Bürgerliste für Umweltschutz und Frieden

16.09.2019

Stellungnahme zum Bebauungsplan „Alter Flughafen III“

Plan der beschriebenen Verkehrsknoten

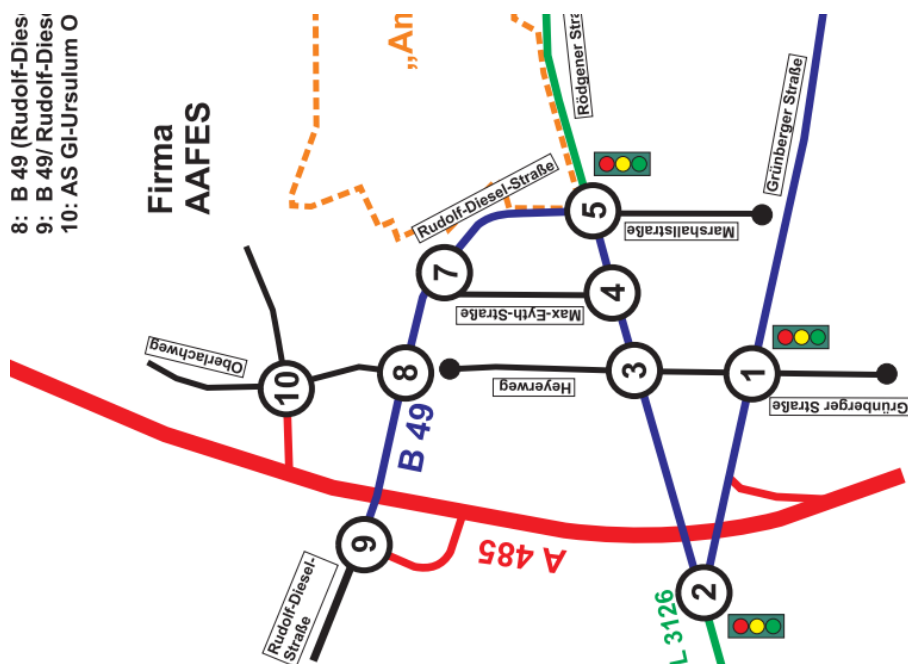
- dieser (voraussichtlich) als „Kreisverkehr ausgebaute Knoten 10“ an der Einfahrt zum Industriegebiet ist aber gar nicht die „direkte Anbindung“ des Lieferverkehrs
- das neue „Otto-Lager“ ist das „südlichste Lager von Otto“ und wird somit von Norden angedient!
- das bedeutet, dass der Anlieferverkehr über die Knoten 9, 8 und 10 fließen wird.
- Der Knoten 9 ist laut Verkehrsgutachten als Kreisverkehr ausbaubar!

- mit einer Lichtzeichenanlage haben die Knoten die Stufe D mit einer ausreichenden Qualität und einer mittleren Wartezeit von $\leq 70s/Fz$
- Mit dem Ausbau als Kreisverkehr hätten die obigen Knoten die Qualitätsstufe A (QSV A) – mit sehr guter Qualität und einer mittleren Wartezeit von $\leq 10s/Fz$
- Der Knoten 9, aber auch die Knoten 8, 10 und 5 sind als Kreisverkehre auszubauen, um einen guten Verkehrsfluss zu gewährleisten! Der B-Plan ist entsprechend anzupassen.

- Die Knoten 5, 8, 9, 10 sind als Kreisverkehre mit der Qualitätsstufe A (QSV A) und einer mittleren Wartezeit von $\leq 10s/Fz$ auszubauen!
- Der Magistrat hat sicherzustellen, dass die Knoten rund um das Gebiet „Alter Flughafen“ bis spätestens zur Eröffnung des Otto-Lagers im Jahre 2021 fertiggestellt sind!
